島根原子力発電所保安規定審査資料	
資料番号	TS-93 (改03)
提出年月日	2023年11月22日

島根原子力発電所2号炉

高圧炉心スプレイ系および原子炉隔離時冷却系の
第一水源変更に係るサーベイランスについて

2023年11月
中国電力株式会社

第1図 テストライン (HPCS, RCIC)

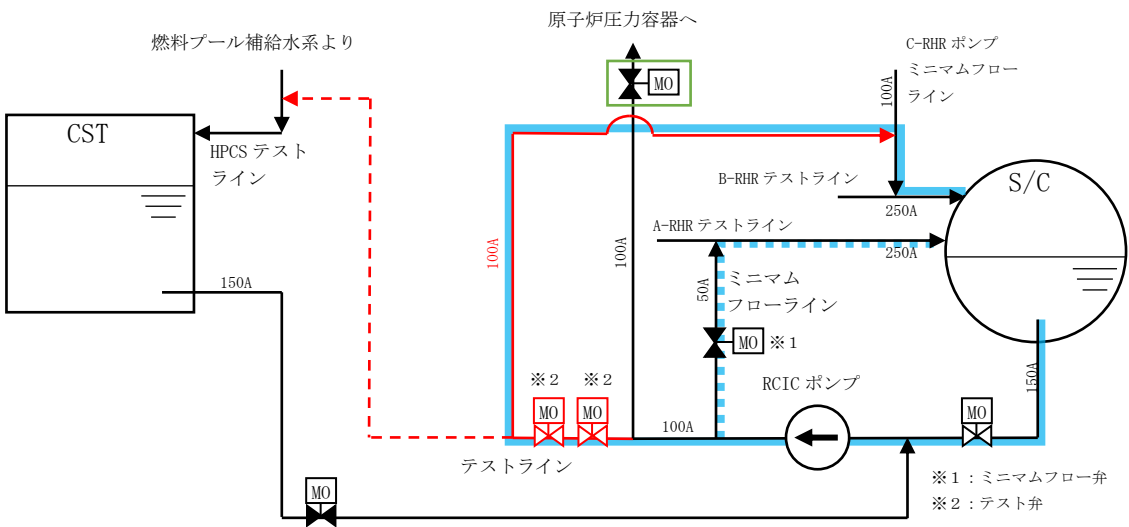
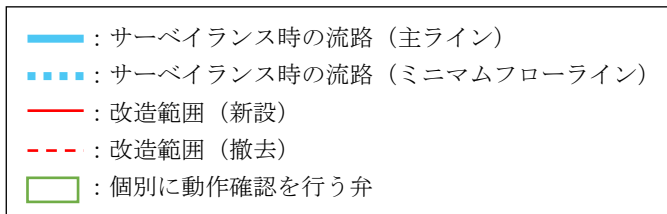
HPCSポンプおよびRCICポンプについては、従来はCSTを水源としたサーベイランスを実施していたが、第一水源をCSTからS/Cに見直したことに伴い、サーベイランスに用いる水源についてもCSTからS/Cに見直す。サーベイランス時のテストラインを第1図に示す。なお、事故時等に開閉が必要な電動弁のうち、サーベイランス時の流路に含まれない電動弁については個別に動作確認を行う（1箇月に1回）。

なお、HPCSおよびRCICの第一水源およびサーベイランスに使用する水源をCSTからS/Cに見直したことから、S/Cに接続するテストラインを新設し、従来使用していたCSTに接続するテストラインは撤去する。

HPCSおよびRCICともに、サーベイランス時に原子炉圧力容器へ送水することは、冷水の注水に起因した反応度変化による原子炉出力の変動および外部水源（サプレッションチェンバ）からの注水により給水・原子炉圧力制御へ外乱を与えることによる原子炉水位の変動により原子炉の安定運転に影響を与えること、外部水源（サプレッションチェンバ）からの注水に伴う原子炉水質の悪化（不純物の混入）により燃料および炉内機器の腐食が促進され健全性に影響を与えることならびに不純物の放射化により放射性物質の増加につながることで原子力安全上困難であることから、サーベイランス時の送水先はS/Cとする。
